ÚZEMNÍ PLÁN MĚSTA BRNA

Textová část odůvodnění **Příloha č. 4**
kapitola 18

ROZHODNUTÍ O NÁMITKÁCH

b) Veřejná projednání Návrhu ÚPmB z roku 2020 (červen)

Pozemek parc. č. 764, k. ú. Obřany, ve vlastnictví podatele

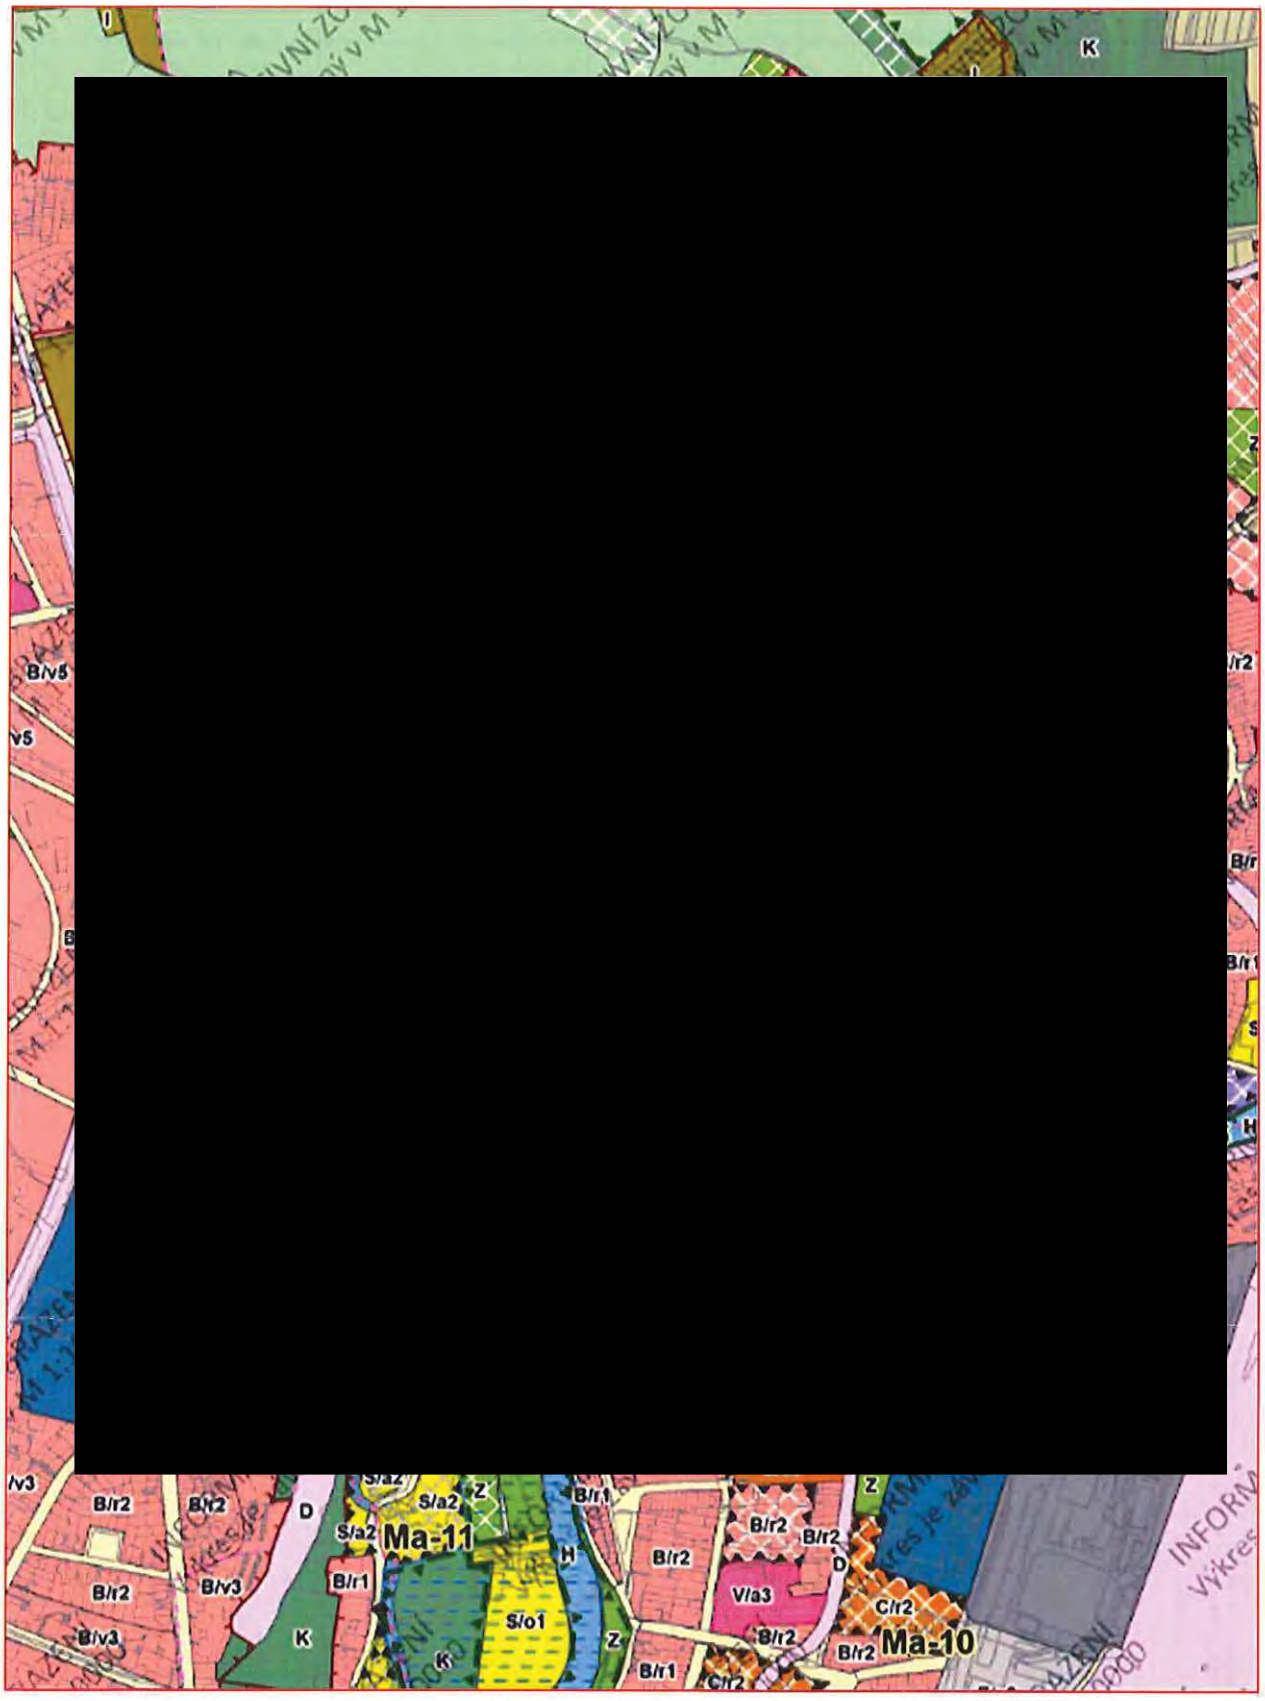
úprava do plochy bydlení
